ACEG vzw
Erkend keuringsorganisme

Keuringsverslag van een elektrische laagspanning- en zeer lage spanningsinstallatie

NIET CONFORM

Aard onderzoek: Controlebezoek van een huishoudelijke installatie volgens (KB 08/09/2019) - AREI Boek 1- 6.5. en 4.2.4.3.

Afbeelding schakel- en verdeelbord:

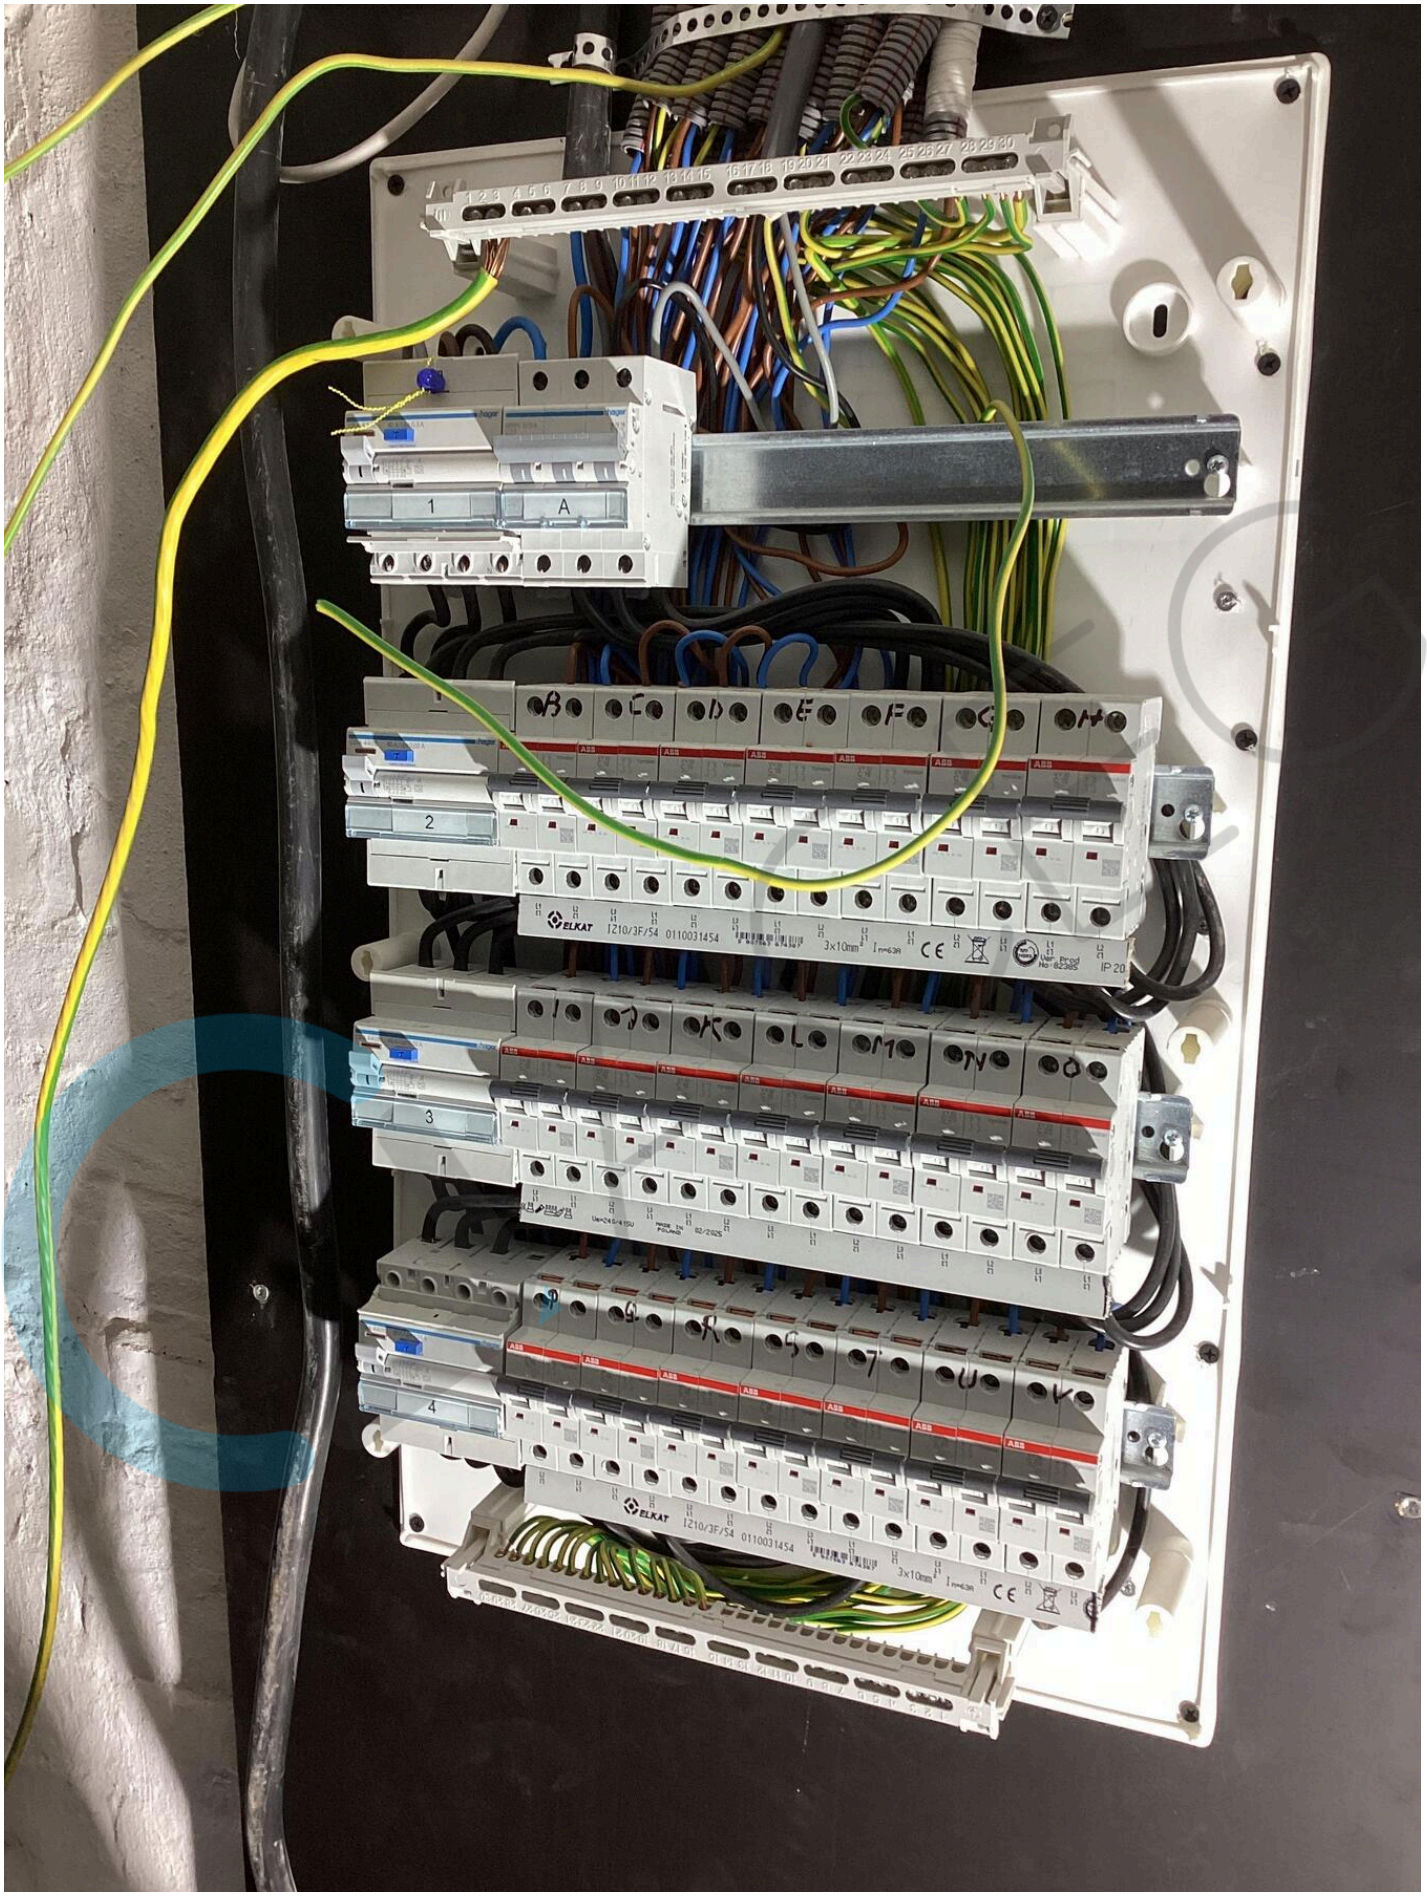
I3.08 Een demonteerbaar aansluitstuk (aardingsonderbreker) moet steeds gemakkelijk bereikbaar zijn. (Boek 1 Onderafdeling 5.1.5.1. en 5.4.3.5.)

I4.01 Hoofdequipotentiale verbinding(en) niet verwezenlijkt. (Boek 1 Onderafdeling 5.4.4.1. en 5.1.6.2)

I5.01 De aanduiding van de stroomkringen en/of apparatuur, aansluitklemmen, enz dient aangebracht of vervolledigd te worden. (Boek 1 Onderafdeling 3.1.3.1. en 3.1.3.3.A. en 5.1.6.1)

I5.06 De deur en/of afschermplaat van het schakelbord dient (terug)geplaatst te worden. Aanraking van onder spanning staande delen mogelijk. (Boek 1 Afdeling 5.1.4. en 5.3.5.1.A. en 4.2.2.3.)

I5.10 De genaakbare, naakte onder spanning staande delen zijn onvoldoende afgeschermd. (Boek 1 Afdeling 5.1.4. en 4.2.2.3.)

I5.14 De nominale spanning dient duidelijk vermeld te worden op een oordeelkundig gekozen plaats. (Boek 1 Onderafdeling 3.1.3.3.)
